関原発第302号  
2019年10月8日

高浜発電所原子炉施設保安規定変更認可申請書の補正について

高浜発電所原子炉施設保安規定変更認可申請書の補正内容

別添 高浜発電所原子炉施設保安規定

図 1 2 1 原子力防災組織図

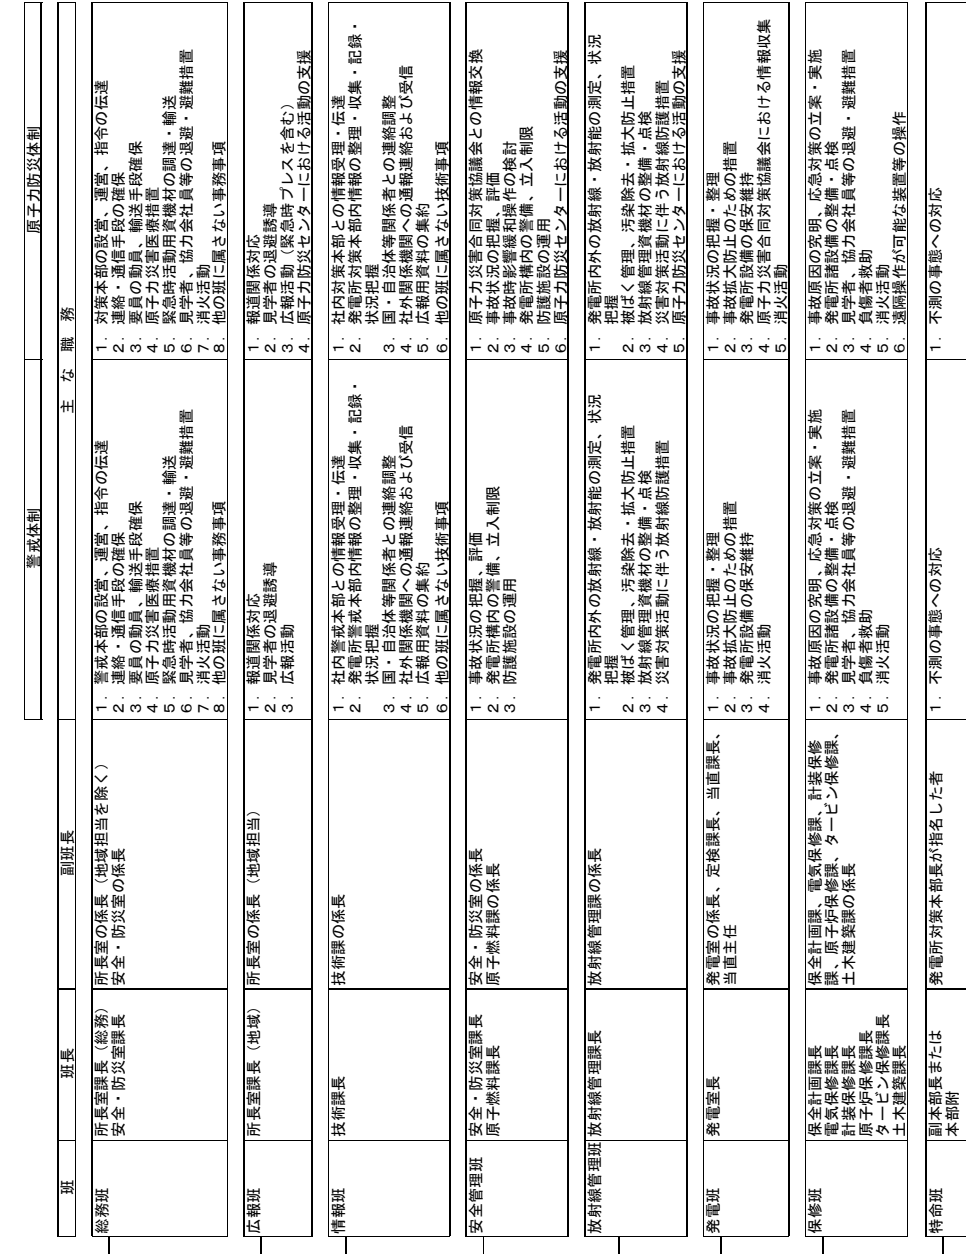
具体的には、保安規定第121条（原子力防災組織）の第121図（原子力防災組織図）にて、新たに1号炉及び2号炉の発電用原子炉主任技術者を追加する。

図30-1

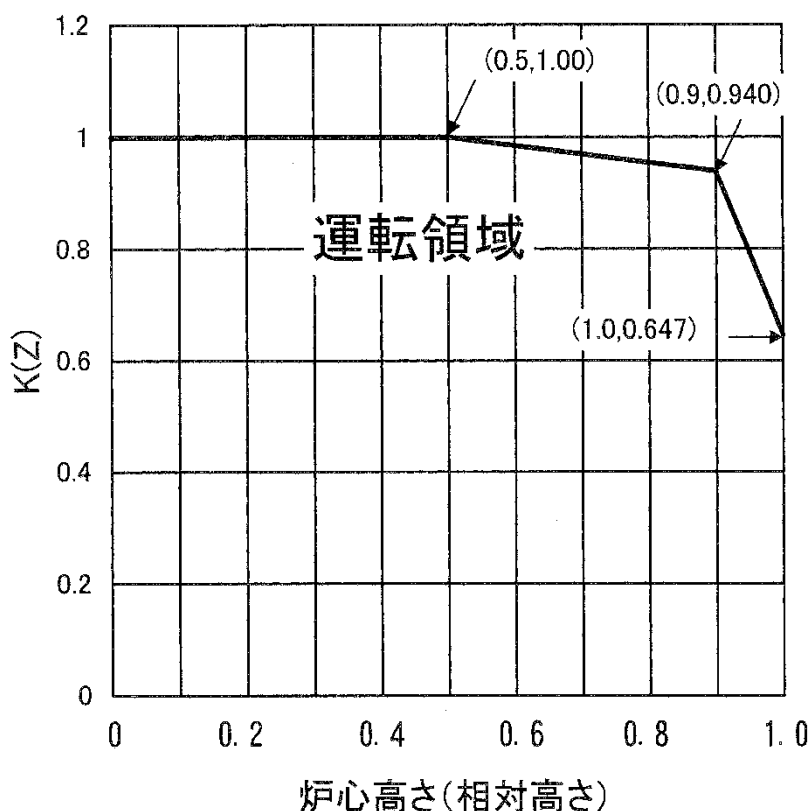
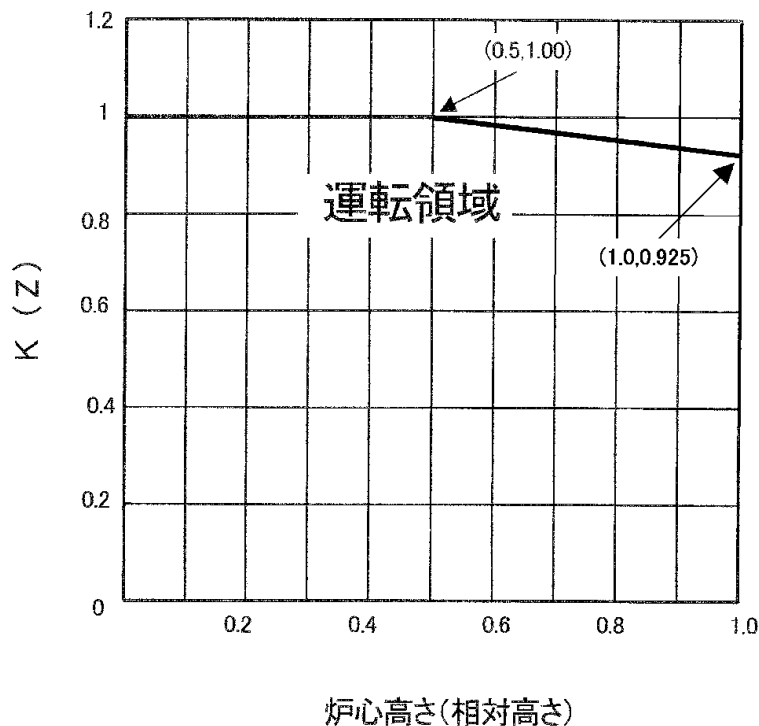
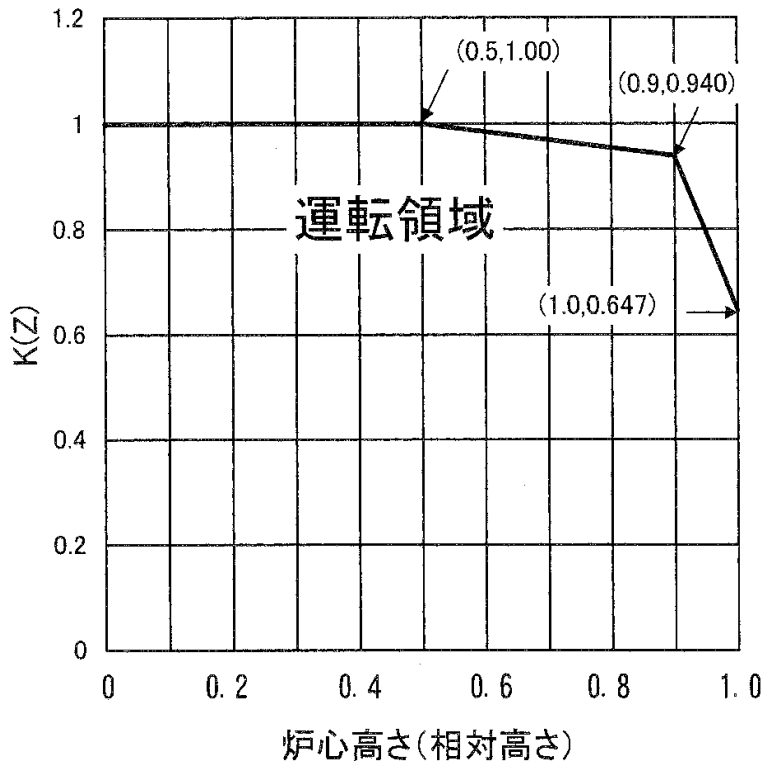
燃料集合体最高燃焼度制限を引き上げた高燃焼度燃料（燃料集合体最高燃焼度55,000Mwd/t）を導入することに伴い、高燃焼度燃料の運用に係る記載を変更する。

3. 第85条（重大事故等対処設備）のうち、原子炉下部キャビティ水位計に係る規定については、原子炉の運転モード5の期間における使用前検査終了日以降に適用する。
4. 第30条（熱流束熱水路係数（ $FQ(Z)$ ））における表30-1のうち1号炉および2号炉熱流束熱水路係数  $F_Q(Z)$  および図30-1のうち1号炉および2号炉  $K(Z)$ 、第31条（核的エンタルピ上昇熱水路係数（ $FN\Delta H$ ））における表31-1のうち1号炉および2号炉核的エンタルピ上昇熱水路係数  $F_{\Delta H}^N$ 、第35条（DNB比）における表35-1のうち1号炉および2号炉DNB比、第51条（蓄圧タンク）における表51-2のうち1号炉および2号炉蓄圧タンクほう素濃度、第54条（燃料取替用水タンク）における表54-2のうち1号炉および2号炉燃料取替用水タンクほう素濃度、第58条（原子炉格納容器スプレイ系）における表58-2のうち1号炉および2号炉苛性ソーダ溶液量、第81条（1次冷却材中のほう素濃度 -モード6-）における表81-1のうち1号炉および2号炉1次冷却材中のほう素濃度、第85条（重大事故等対処設備）における表85-4のうち85-4-2炉心注水（1号炉および2号炉）アキュムレータほう素濃度および表85-14のうち85-14-2燃料取替用水タンク（1号炉および2号炉）ほう素濃度ならびに第102条（放射性気体廃棄物の管理）における表102-1のうち放出管理目標値については、1号炉および2号炉における高燃焼度（55,000MWd/t）燃料の原子炉内への初回装荷が両号炉ともに開始した日以降に適用し、それまでの間のうち、1号炉または2号炉における高燃焼度（55,000MWd/t）燃料の原子炉内への装荷を開始する日までは別紙二により、それ以降は別紙三による。

1. 1号炉および2号炉のうち高燃焼度（55,000 MWd/t）燃料を装荷する号炉

2. 1号炉および2号炉のうち高燃焼度（55,000 MWd/t）燃料を装荷しない号炉、3号炉および4号炉
